HC32F467 系列

勘误表

Rev1.04 2026 年 07 月

产品系列	产品型号
HC32F467 系列	HC32F467RGTI HC32F467PGTI HC32F467KGTI

图 3-1 动态修改 PWM 占空比为 0%

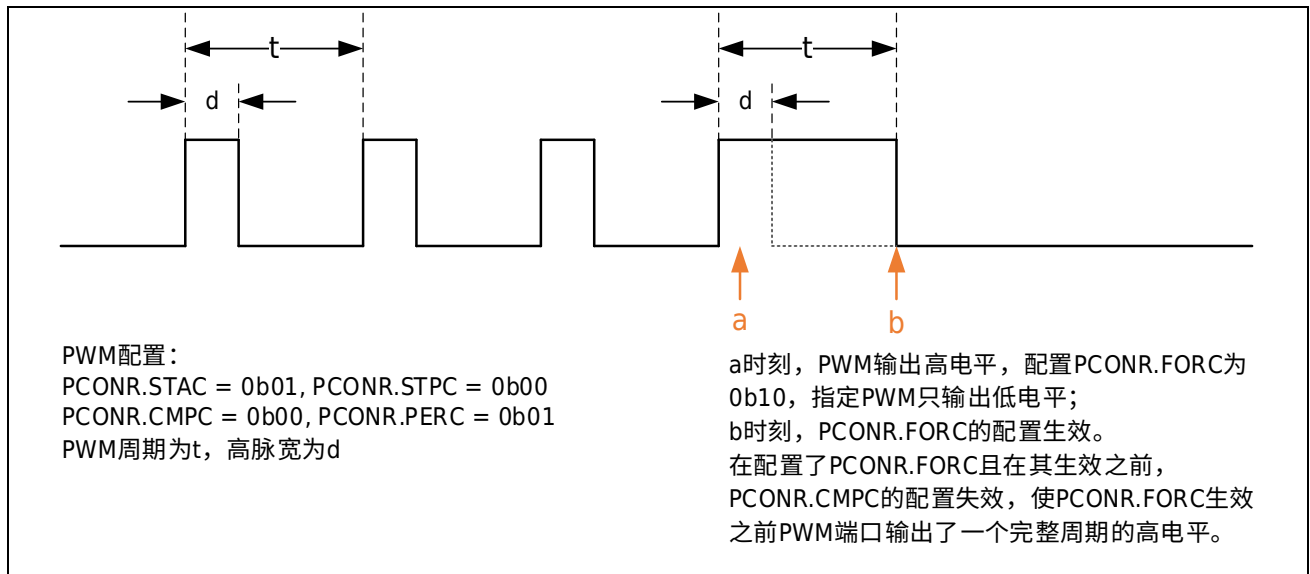
使用锯齿波计数模式实现 PWM 输出时，在 PWM 输出过程中，配置 PCONR.FORC 指定 PWM 从下一个周期开始只输出高电平或低电平，以修改 PWM 占空比为 100%或 0%时，在指定电平生效之前，PWM 会保持当前电平状态至该周期结束，如图 3-1 所示。

PWM 初始化配置要求：

在初始化 PWM 时，比较值匹配和周期匹配时的端口状态配置为相反的固定电平，不使用反转电平。

动态修改 PWM 的占空比改为 100%：

将比较值匹配和周期匹配时的端口状态，配置为高电平，即 PCONR.CMPC 和 PCONR.PERC 都配置为 0b10。

动态修改 PWM 的占空比改为 0%：

将比较值匹配和周期匹配时的端口状态，配置为低电平，即 PCONR.CMPC 和 PCONR.PERC 都配置为 0b00。

恢复 PWM 的占空比为初始化时的占空比：

将比较值匹配和周期匹配时的端口状态，恢复为初始化时的配置，即可恢复占空比。

图 4-1 单次读动作基本时序（同步方式（RSYN=1）&&16 位位宽（MW=0b01））

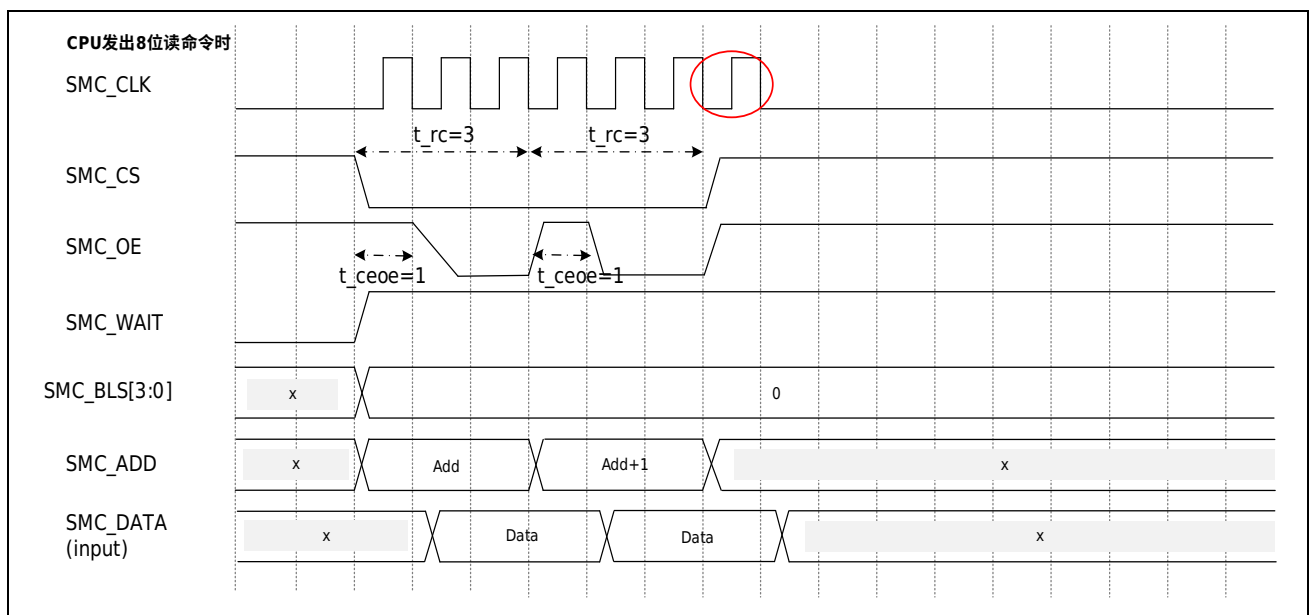
EXMC-SMC 同步模式，读写操作结束，CS 拉高后还会输出一个时钟，多出一个时钟是在 CS 片选信号无效期间，对实际应用没有影响。

以图 4-1 为例：CPU 读操作时，CS 拉高后，CLK 多输出了一个时钟。
